LAUDO TÉCNICO DE ACESSIBILIDADE

IF CAMPUS SÃO JOÃO DEL-REI

LAUDO PARA ELABORAÇÃO DE PROJETO DE ADEQUAÇÃO DE
ACESSIBILIDADE DO CAMPUS SÃO JOÃO DEL REI

Anápolis/GO
Maio/2021

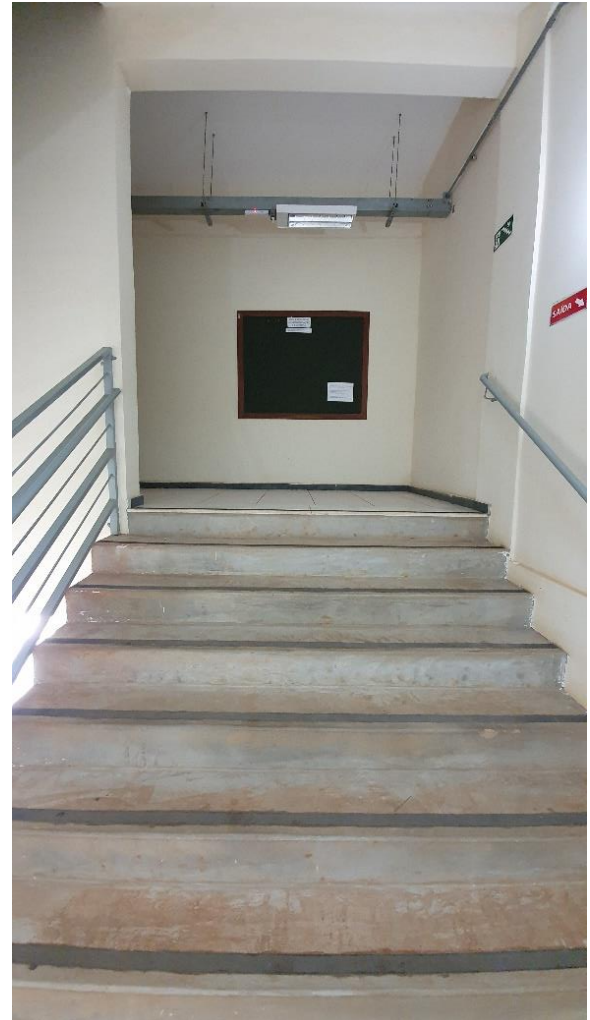
6.8. Escadas não possuem sinalização de degraus e o piso tátil de alerta no início e no final das escadas.

6.8.1. De acordo com o item 5.4.4.2 da NBR 9050/2020 (citado anteriormente), as escadas devem possuir sinalização de degraus aplicada aos pisos e espelhos, em cor contrastante ao piso adjacente, com no mínimo 7cm de comprimento e 3cm de largura, devendo ser fotoluminescente ou retroiluminada.

6.8.2. De acordo com o item 5.4.3 da NBR 9050/2020 (citado anteriormente), a sinalização de identificação de pavimentos (andares) junto a escadas fixas e rampas deve ser visual, em relevo e em Braille. A sinalização visual e em relevo pode ser aplicada no corrimão ou na parede, já a sinalização em Braille deve estar obrigatoriamente posicionada na geratriz superior do prolongamento do corrimão.

6.8.3. De acordo com a NBR 16537/2016 (citada anteriormente), as escadas fixas devem possuir piso tátil de alerta no início e no término dos degraus.

6.8.4. Propõe-se a inserção de fita reflexiva nas bordas dos degraus, em ambos os lados, a instalação de piso tátil adequado à norma vigente e a instalação de novas placas de identificação de pavimento nos corrimãos, em ambos os lados e nas duas alturas indicadas pela norma, devido a substituição dos corrimãos.

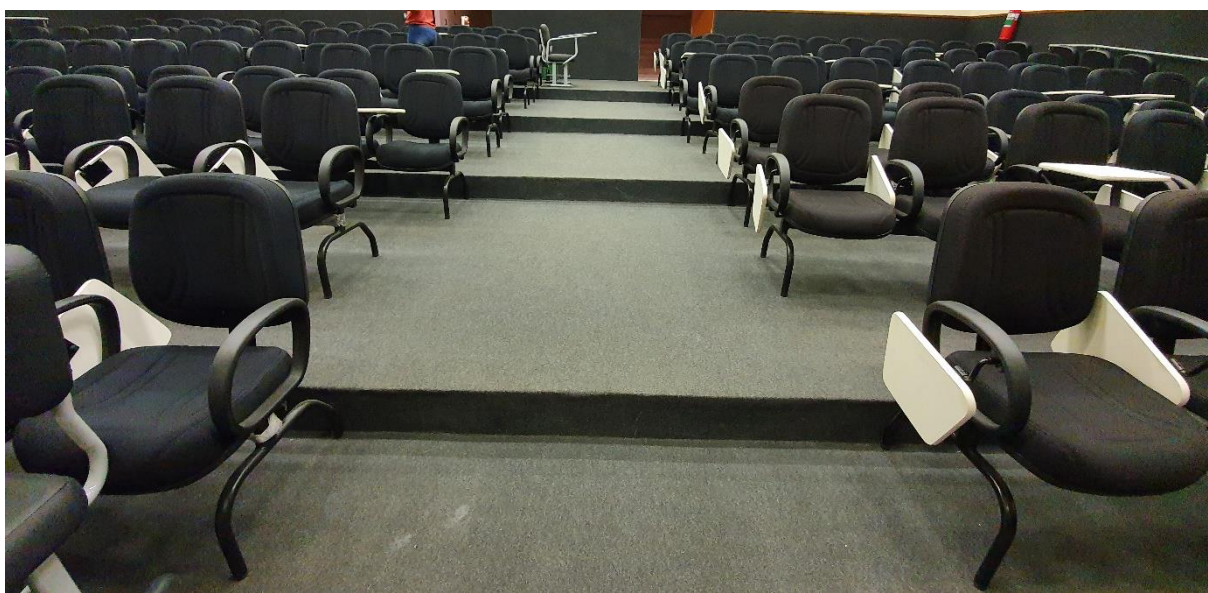
6.13. As rampas laterais internas do auditório possuem inclinação inconstante, com parte da inclinação abaixo de 8,33% e parte acima de 20% de inclinação. Possuem corrimãos instalados a 80cm de altura, que acompanham a irregularidade da inclinação da rampa. Não possuem sinalização luminosa próxima ao piso.

6.13.1. De acordo com o item 10.4.1 da NBR 9050/2020, os corredores de circulação da plateia devem ser livres de obstáculos. Quando apresentarem rampa ou degrau, deve ser instalado pelo menos um corrimão na altura de 70cm, instalado de um só lado ou no meio da circulação. Admite-se que os corredores de circulação que compõem as rotas acessíveis aos lugares da plateia possuam inclinação máxima de rampa de até 12%.

6.13.2. De acordo com o item 10.4.2 da NBR 9050/2020, uma rota acessível deve interligar os espaços para PCR ao palco e aos bastidores, sendo que, esta deve possuir sinalização luminosa próxima ao piso ou no piso das áreas de circulação da plateia e de bastidores.

6.13.3. Propõe-se a adequação da inclinação das rampas existentes, de acordo NBR 9050/2020, a substituição do corrimão existente, por modelo que acompanhe a nova inclinação da rampa e a instalação de sinalização luminosa nas rampas.

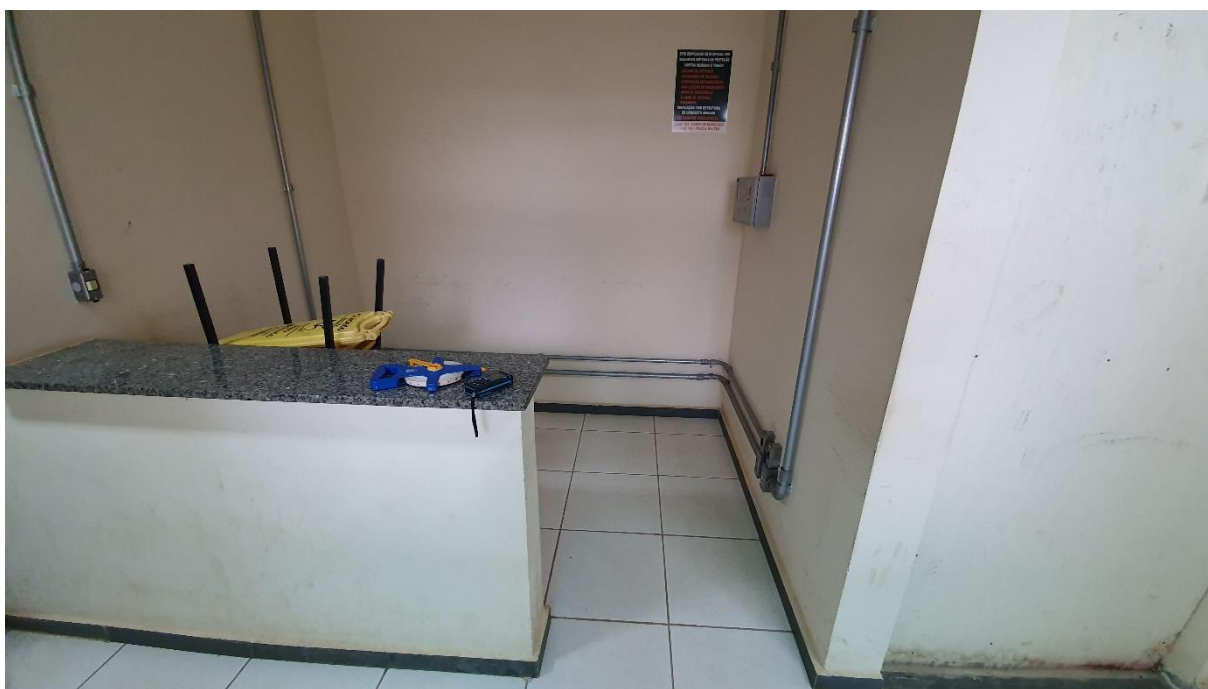
6.16. Não há espaço reservado para PCR (Pessoa em Cadeira de Rodas), junto aos assentos do auditório. Os assentos reservados para PMR (Pessoa com Mobilidade Reduzida) e PO (Pessoa Obesa) não estão devidamente identificados.

6.16.1. De acordo com o item 10.3 da NBR 9050/2020 os cinemas, teatros, auditórios e similares, incluindo locais de eventos temporários, mesmo que para público em pé, devem possuir, na área destinada ao público, espaços reservados para pessoa com deficiência ou com mobilidade reduzida, atendendo aos seguintes requisitos:

6.16.2. Propõe-se a destinação de espaços reservados para PCR de acordo com a NBR 9050/2020 e a NBR 15599, e a devida identificação dos assentos reservados, com atenção à quantidade de assentos para cada categoria, suas disposições na plateia e suas necessidades específicas.

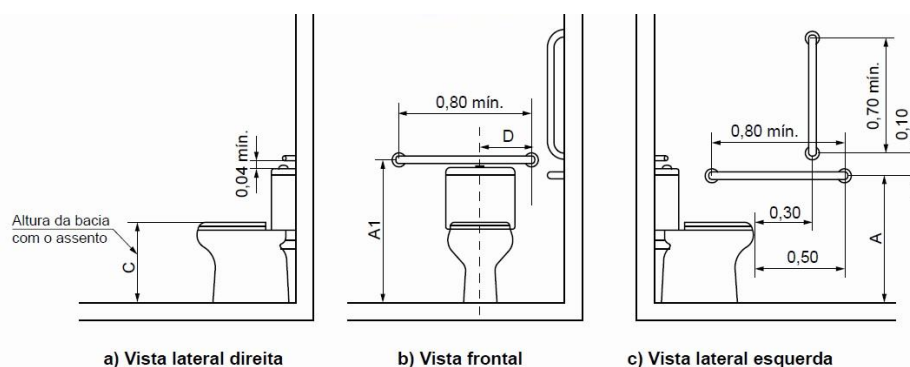
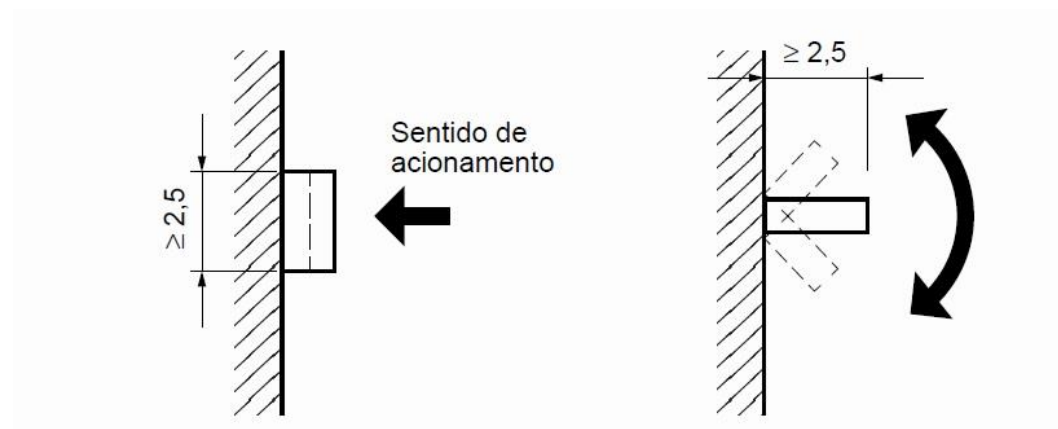
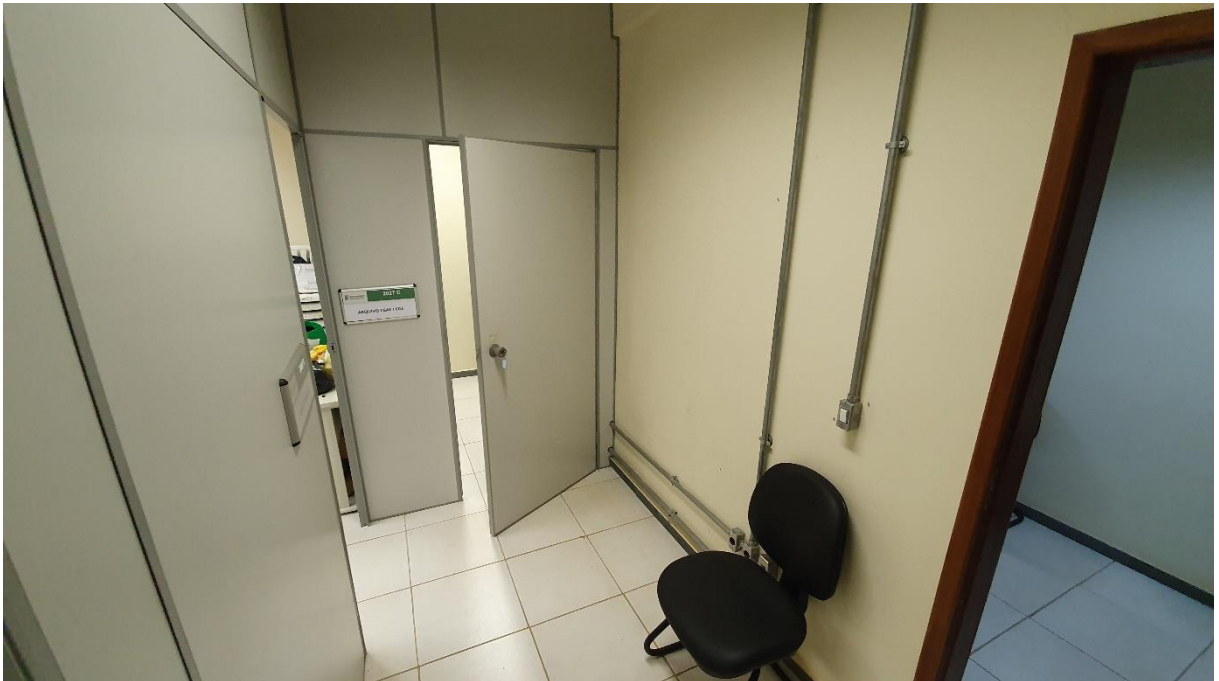
6.19. Os sanitários PCD do prédio 2 não estão de acordo com o especificado pela NBR 9050/2020, uma vez que as barras de apoio próximas ao sanitário são insuficientes e apresentam posicionamento incorreto, não há barras de apoio próximas ao lavatório e não há barra de apoio na porta. A bacia sanitária possui abertura frontal, o acionamento da descarga é feito por meio de botão rente à caixa acoplada, e não conta com ducha higiênica. Não há dispositivo de sinalização de emergência.

uma altura entre 43cm e 45cm do piso acabado, medidas a partir da borda superior sem o assento. Com o assento, esta altura deve ser de no máximo 46cm para as bacias de adultos e 36cm para bacias infantis.

6.19.5. O item 7.7.3.2 da NBR 050/2020, define que, o mecanismo de acionamento de descarga em caixa acoplada deve estar localizado dentro do alcance manual de pessoas em cadeira de rodas, podendo ser por alavanca, sensores eletrônicos ou dispositivos equivalentes.

6.19.9. No Item 5.6.4.1, da NBR 9050/2020, fica estabelecido que deve ser instalado dispositivo de alarme de emergência próximo à bacia, no boxe do chuveiro e na banheira para acionamento por uma pessoa sentada ou em caso de queda nos sanitários, banheiros e vestiários acessíveis. A altura de instalação deve ser de 40 cm do piso, conforme figura abaixo.

6.19.10. Propõe-se a adequação dos sanitários PCD do prédio 2 de acordo com as normas e recomendações citadas acima.

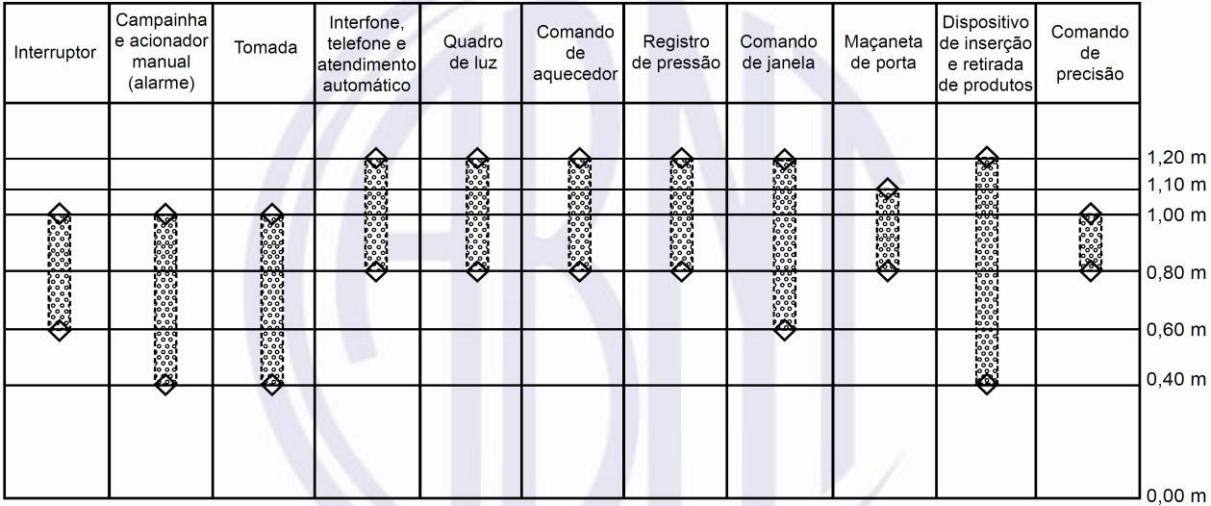
6.22. Os trincos de abertura de janelas estão locados, em sua grande maioria, a uma altura de 1,60m medido do piso, sendo encontrados trincos com até 1,85m de altura.

6.22.1. O item 4.6.9 da NBR 9050/2020 (citado anteriormente) recomenda a altura de 0,60m à 1,20m para comandos de janelas, como mostra a figura abaixo.

6.22.2. Propõe-se a adequação dos dispositivos de acionamentos de janelas.

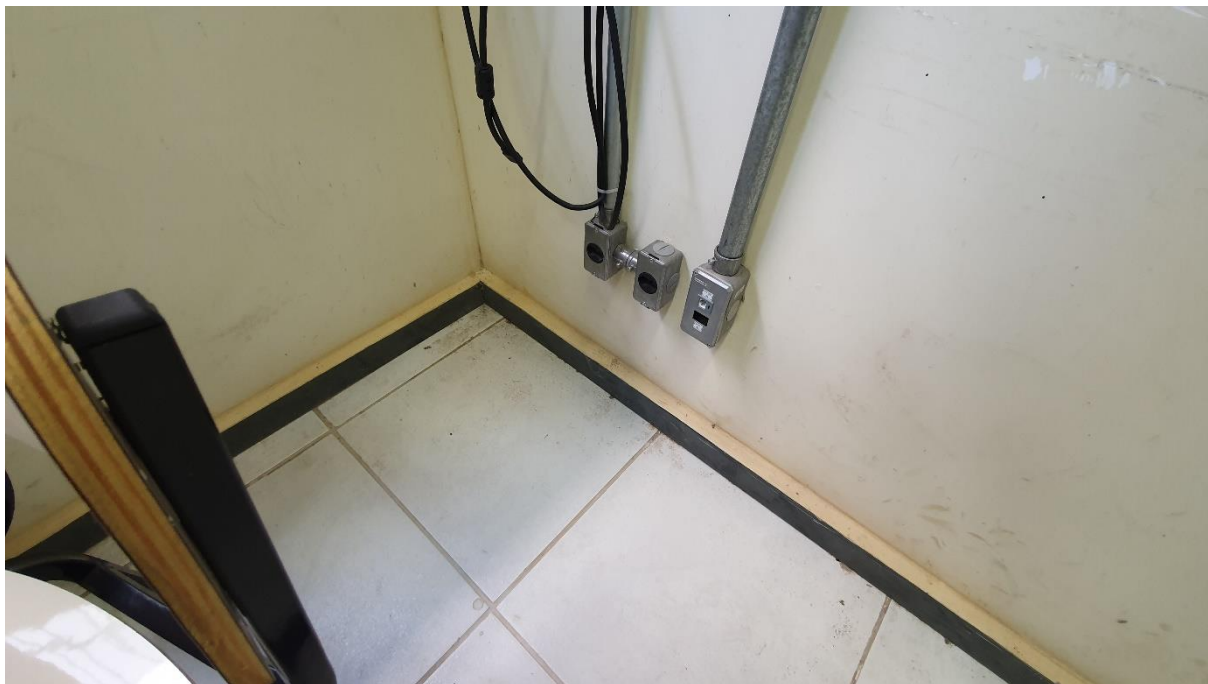
6.23. As tomadas baixas estão locadas a 0,35m de altura e as tomadas médias estão locadas entre 1,10 e 1,20m de altura, medidas do eixo ao piso.

6.23.2. Propõe-se a adequação dos pontos de tomada, salvo aquelas definidas como uso específico.

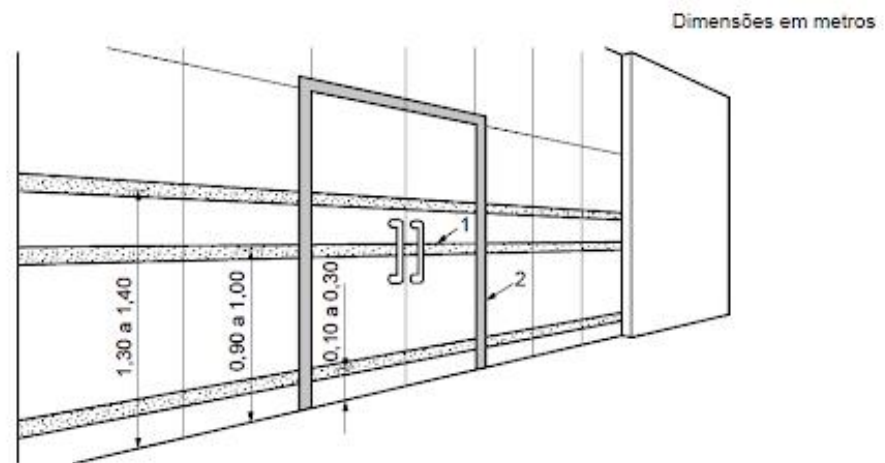
Aplicação visual do Δ LRV	Diferença na escala
Áreas amplas (parede, piso, portas, teto) Elementos e componentes para facilitar a orientação (corrimãos, controles, pisos táteis)	≥ 30 pontos
Perigo em potencial Texto informativo (sinalização)	≥ 60 pontos
NOTA 1 Na aplicação do LRV, os planos mais claros devem ter mínimo de 50 pontos. NOTA 2 Utilizar como referência para contraste visual o LRV e fatores relevantes de projeto dados do Anexo B.

6.25.2. Propõe-se a pintura de 3 faixas, com espessura mínima de 50mm, nas alturas de 30cm, 90cm e 1,10m, medidas a partir do piso, ao longo toda a extensão de paredes do Prédio 2, em cor com no mínimo 30 pontos de contraste, de acordo com o índice LRV.

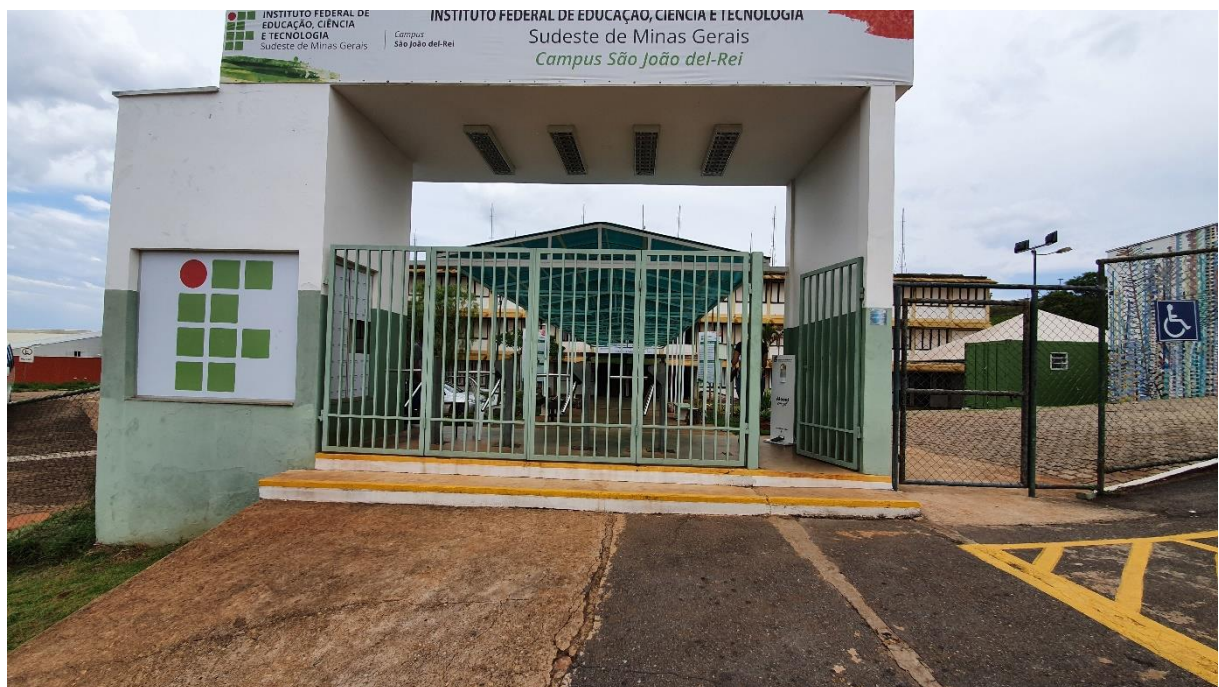
7.1. O acesso Noroeste do Campus (Acesso principal) é feito através da Guarita, que possui elevação de 30cm com relação à calçada e 27cm com relação ao interior do IFMG. Esse desnível é vencido por meio de degraus isolados, impedindo o acesso de pessoas em cadeira de rodas.
